M/S "SIGVARD" Ex. Dollard

ÄNDRING AV 1 ÅRS LASTLUCKA
Addition to Hatch No 1
I HUVUDDÄCK
main deck

Alteration to No 1 Hatch.

S^m SIGVARD ex DOLLARD.

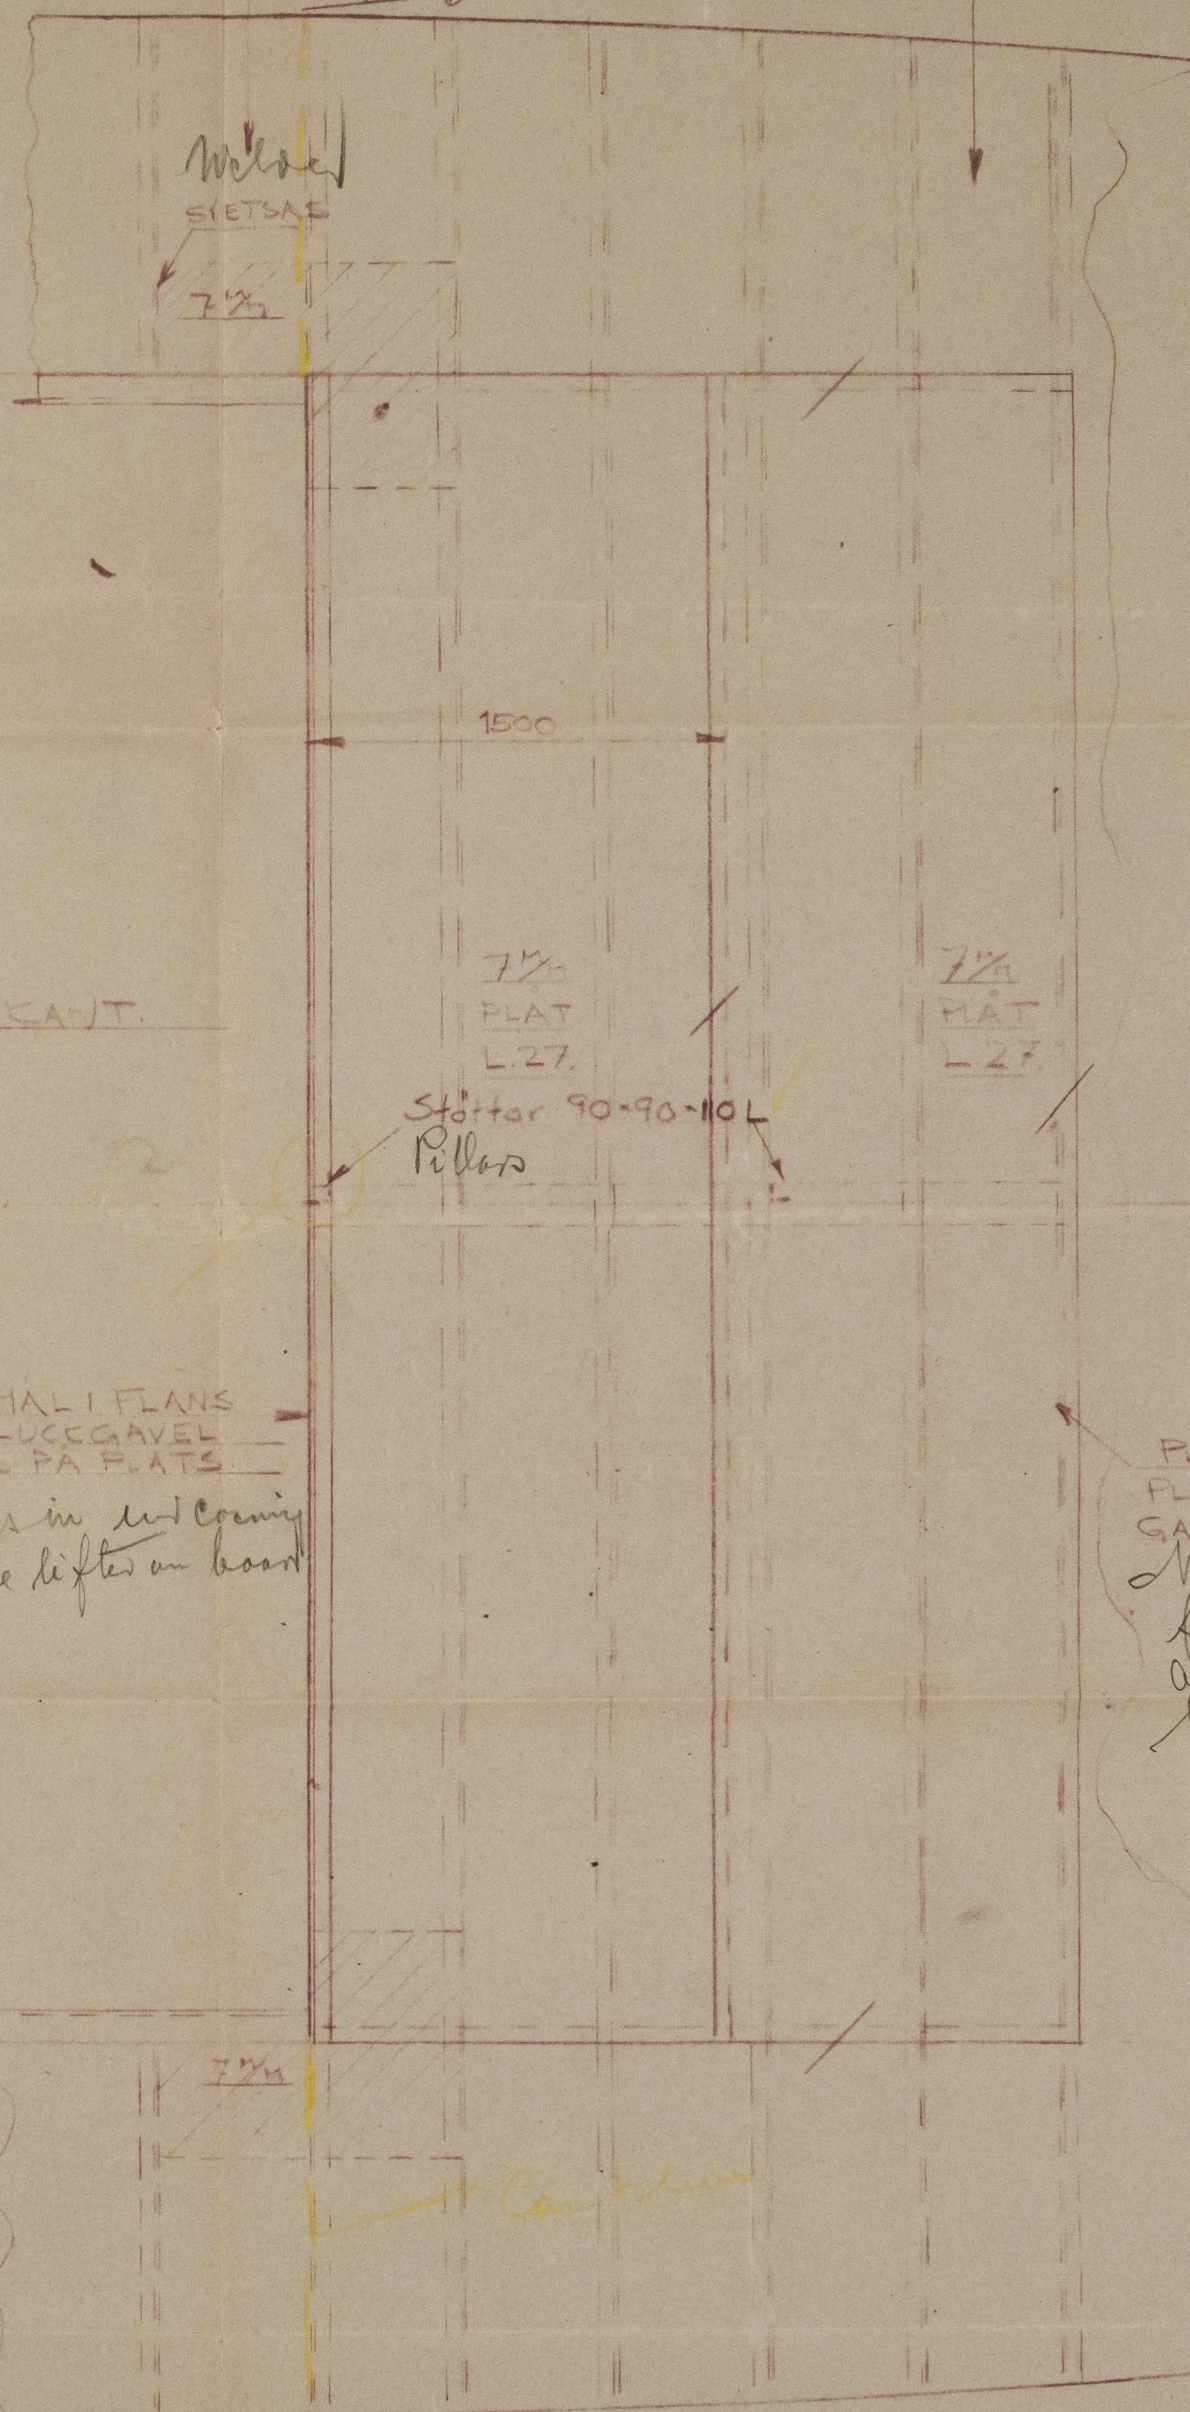
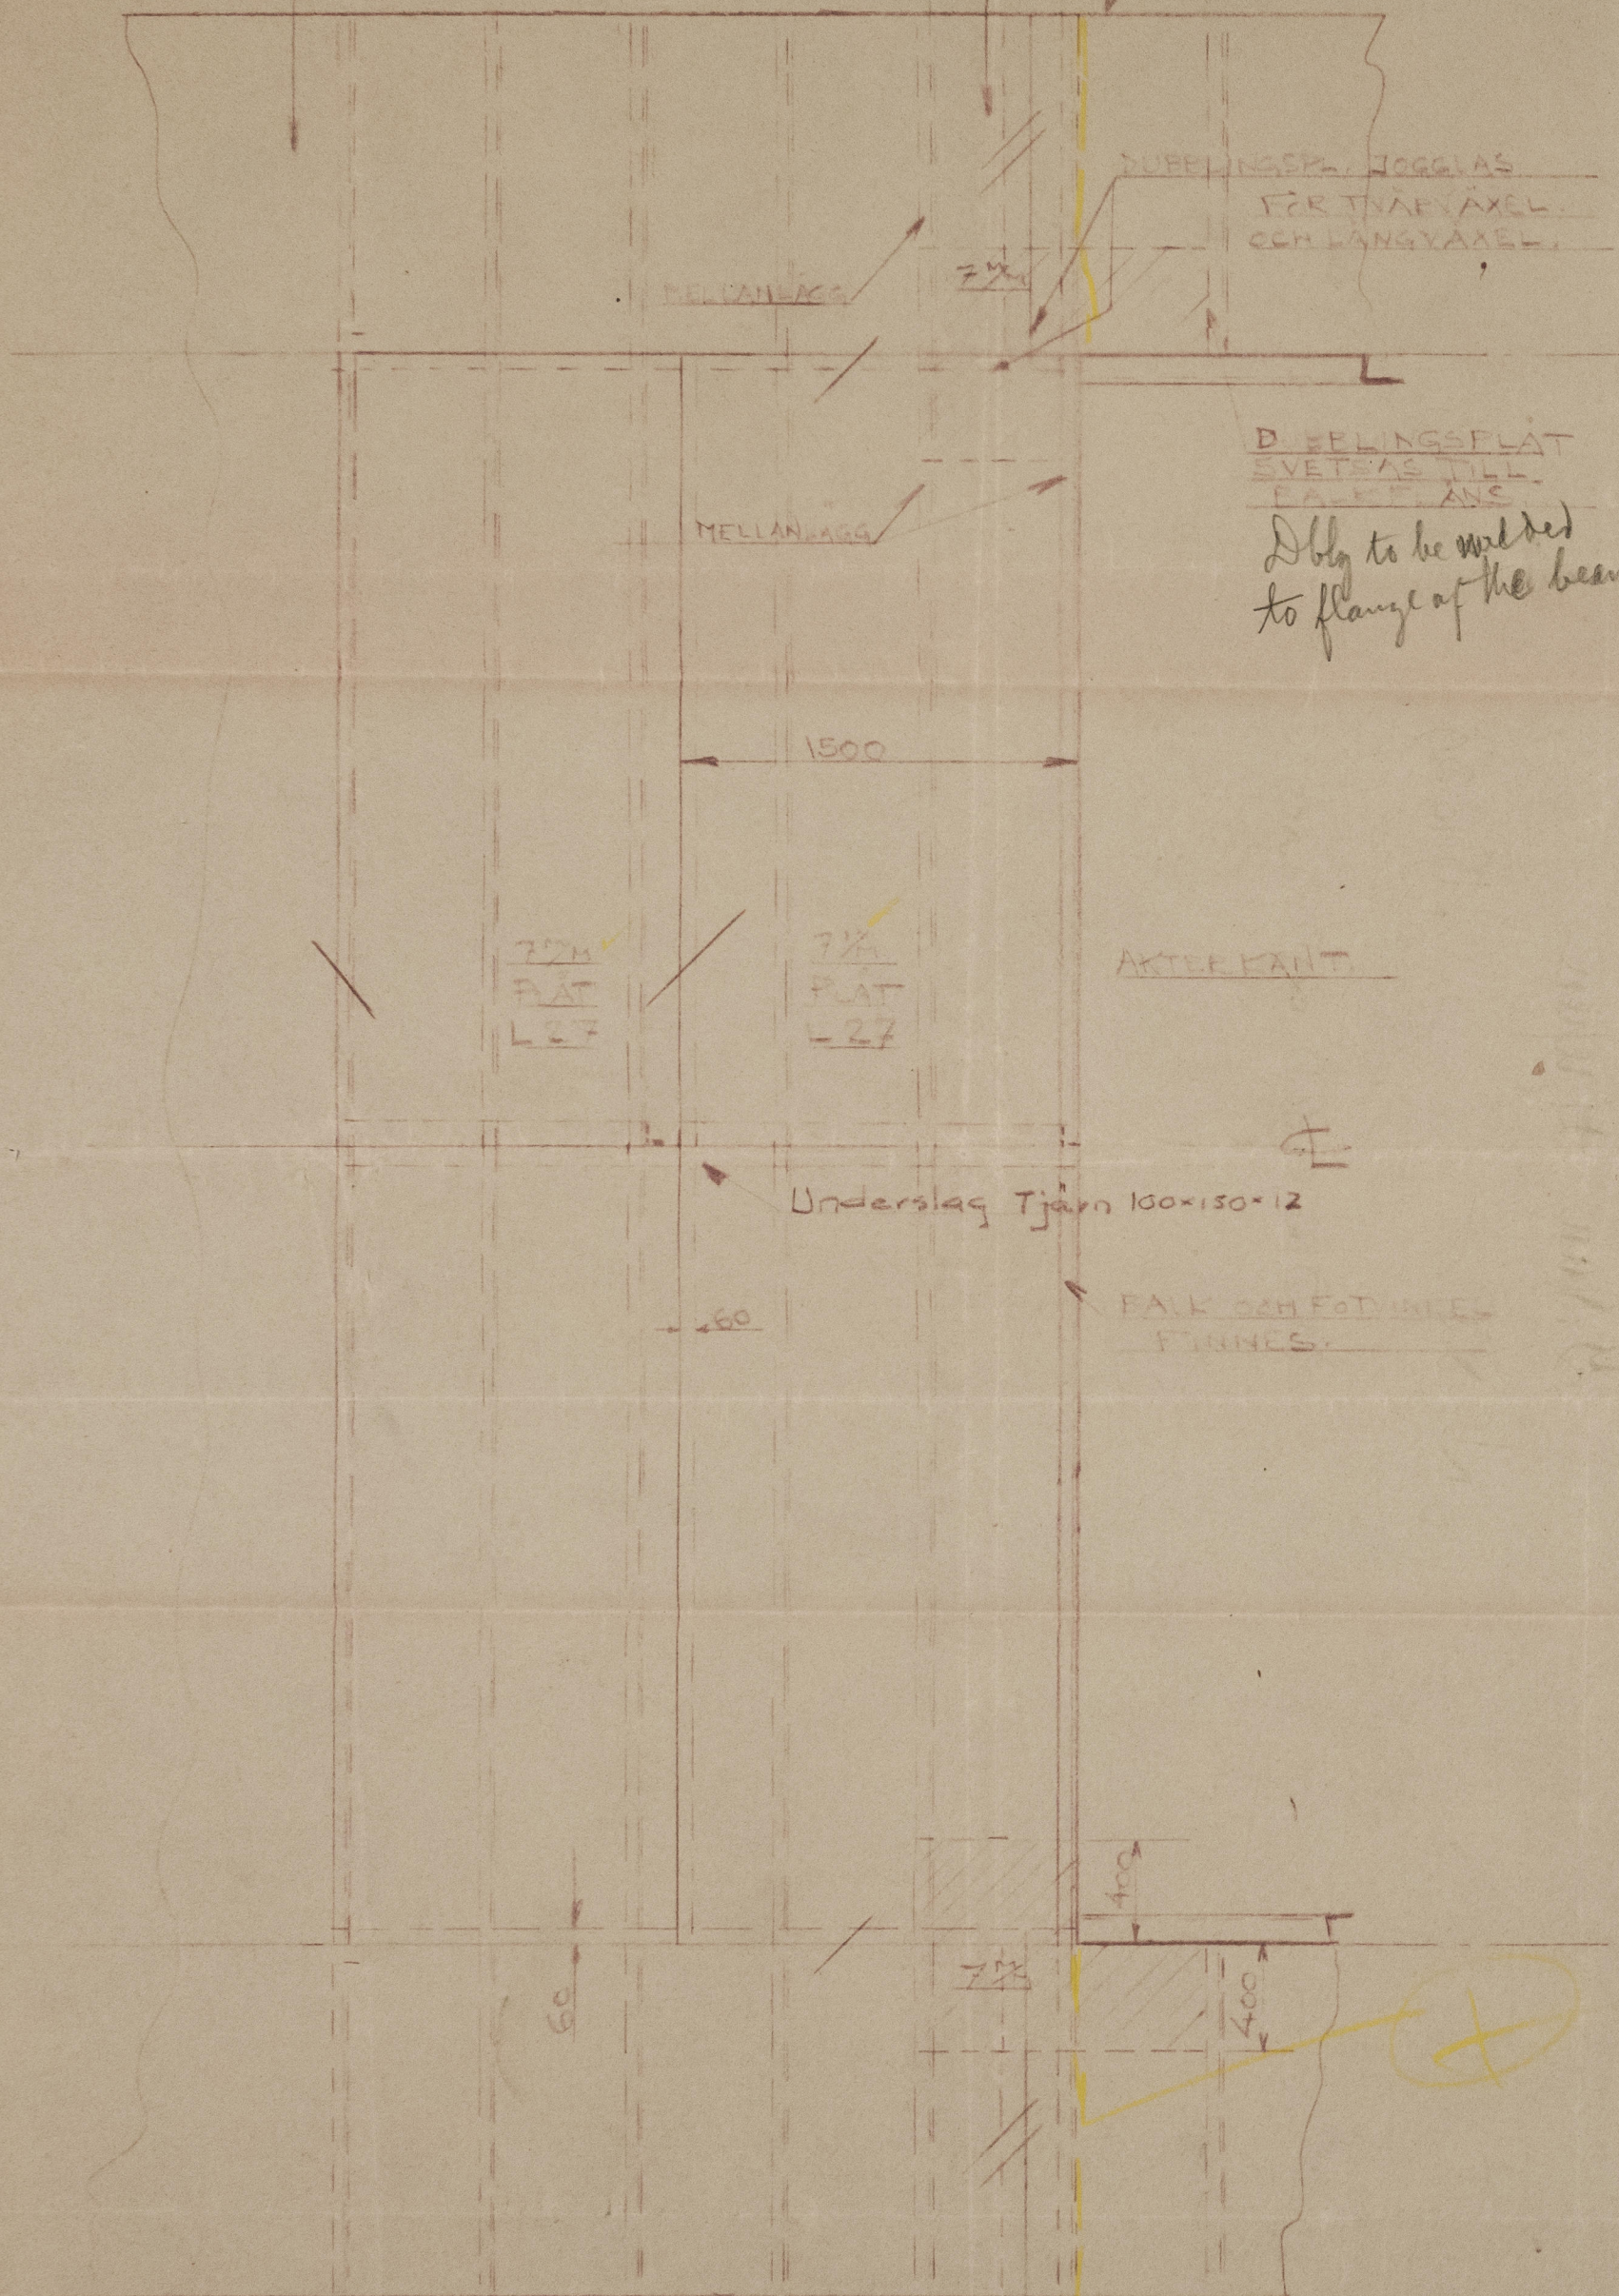
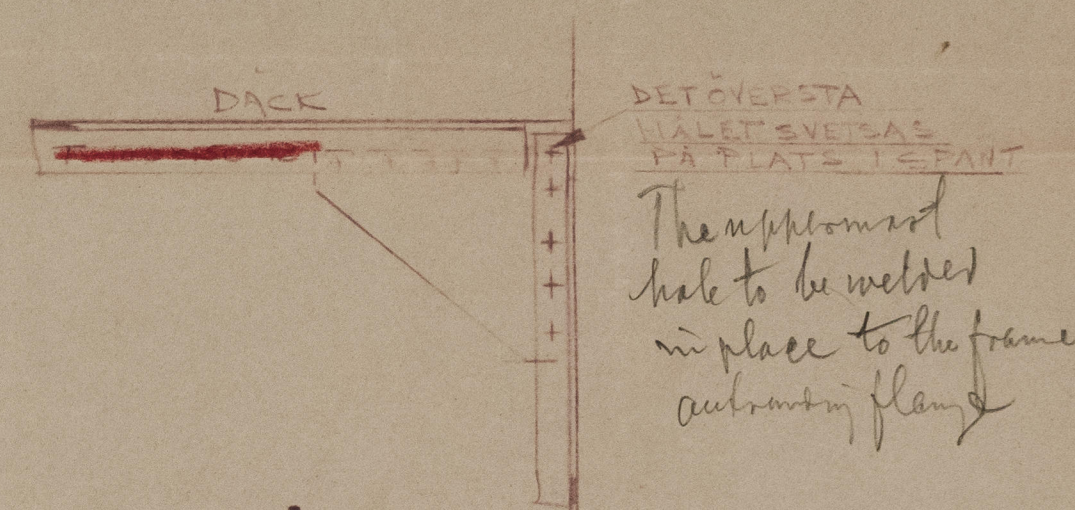
NYA BALKAR 140x65x8

All old beam knees to be used
ALLA GAMLA SPANTBECKOR
ANVÄNDAS.

The hatch is made shorter by 5 frame
Luckan inkortad 5 spant förkant
och 5 spant i akterkant

PLÅT PASSAS PÅ
PLATS OCH NITAS TILL
GAMLA LUCKANDBALKEN.
New plate to be
fitted in place
and riveted to old
hatchwood beam
